**Projet :**  
1824 - Haux

**Phase :**  
DET

**Planche :**  
Plan de toitures

**Date :**  
04 février 2020

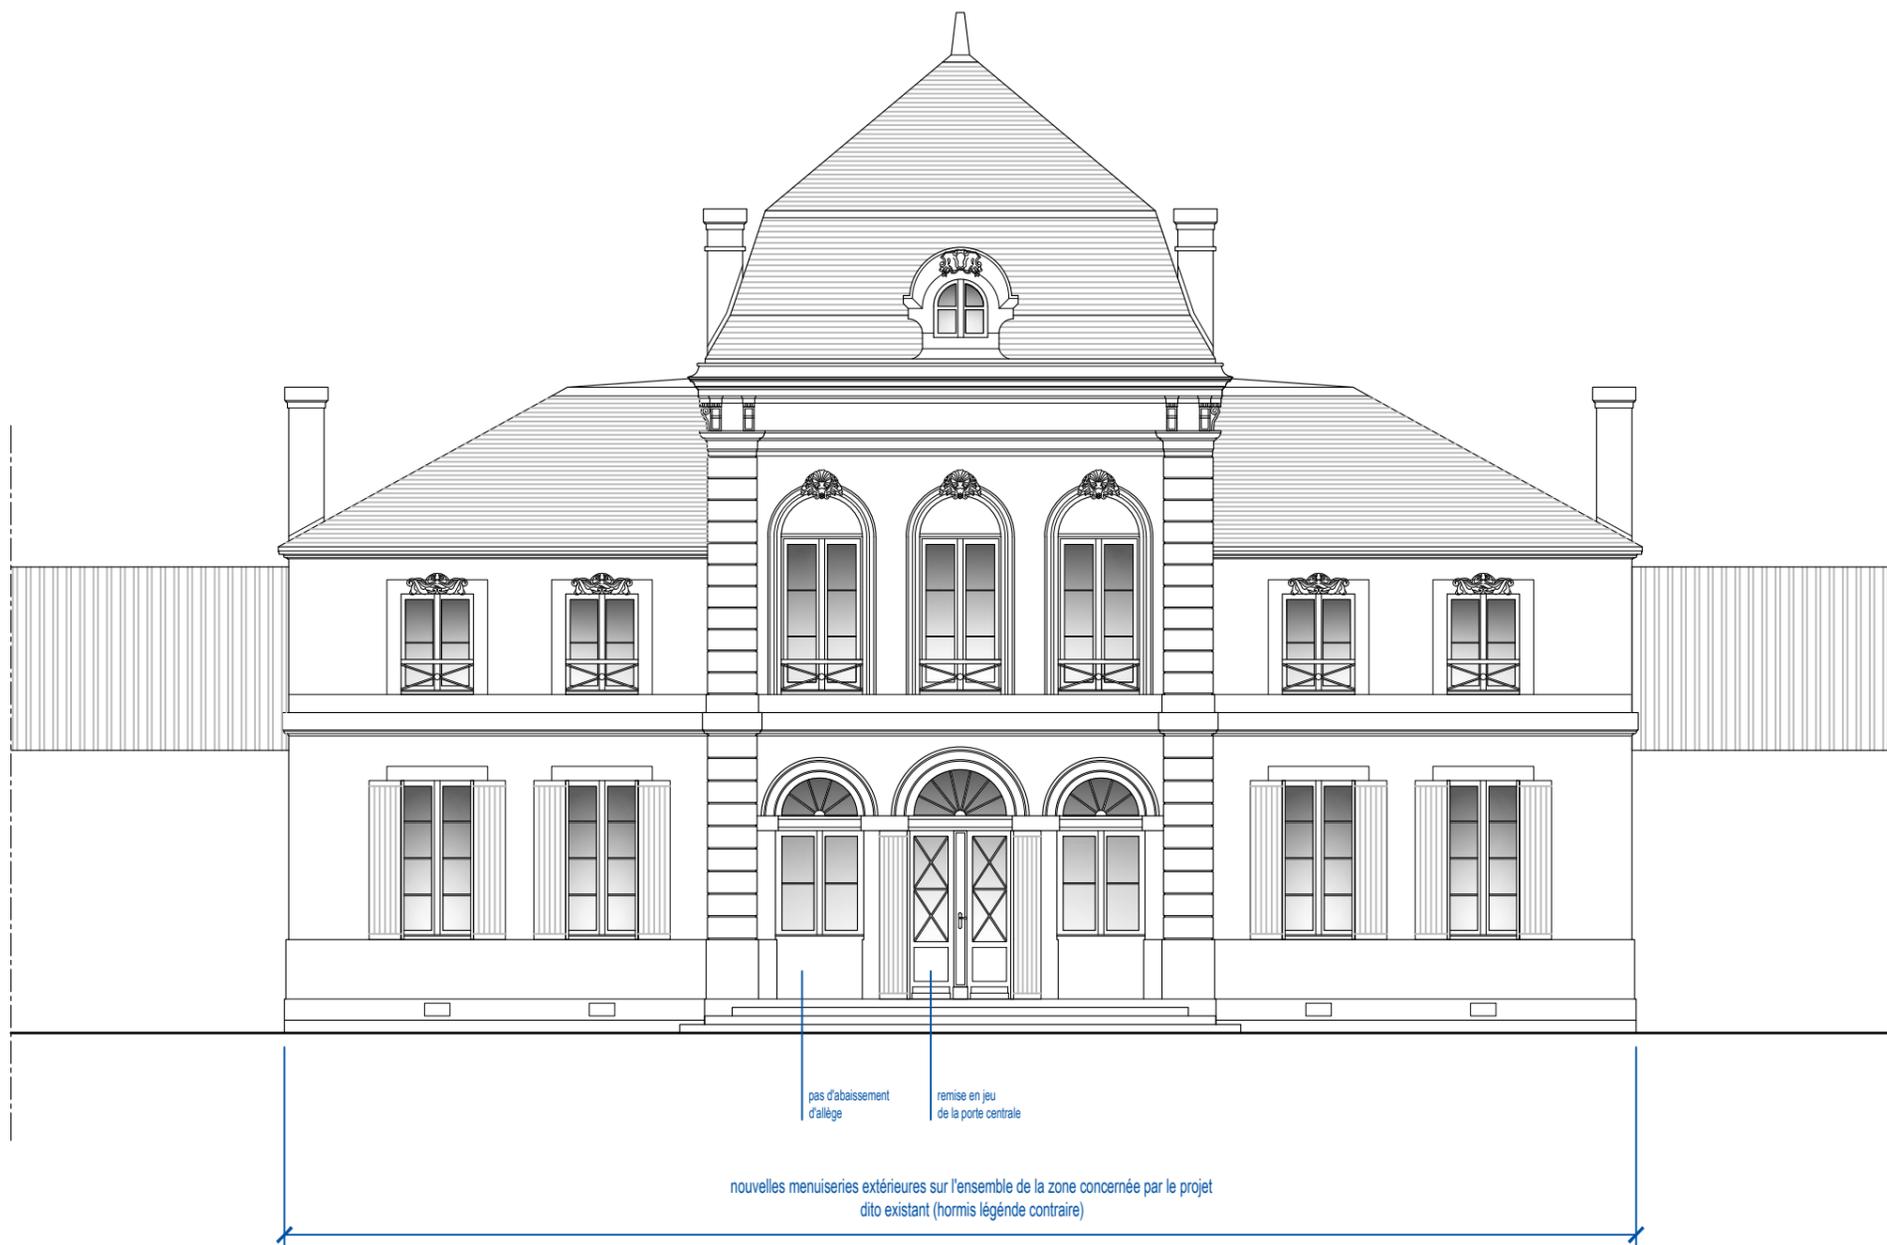
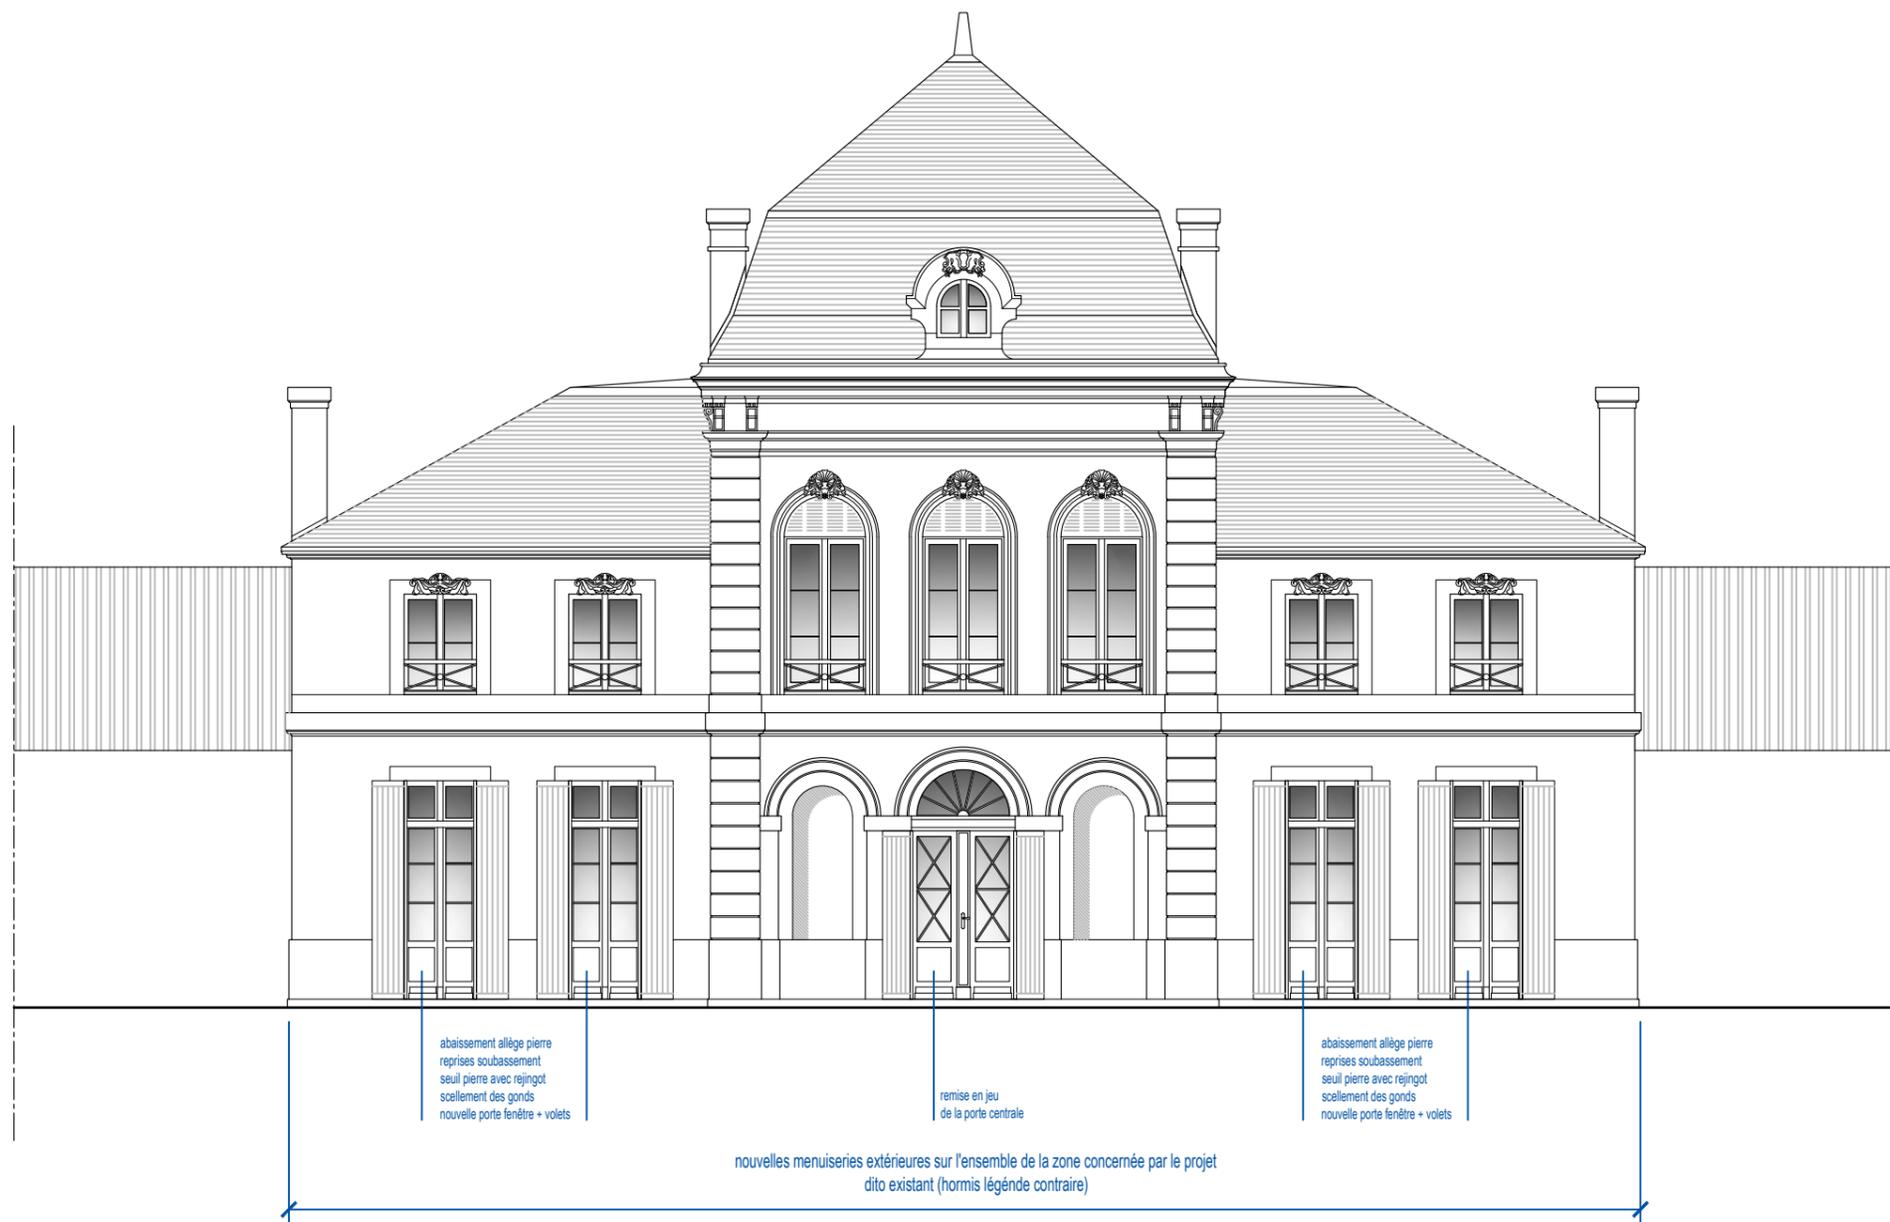
coupe AA - ETAT DES LIEUX  
 en attente des sections du solivage bois + dessin de charpente pour mettre à jour la coupe PROJET

coupe BB - ETAT DES LIEUX  
 en attente des sections du solivage bois + dessin de charpente pour mettre à jour la coupe PROJET

coupe CC - ETAT DES LIEUX  
 en attente des sections du solivage bois + dessin de charpente pour mettre à jour la coupe PROJET
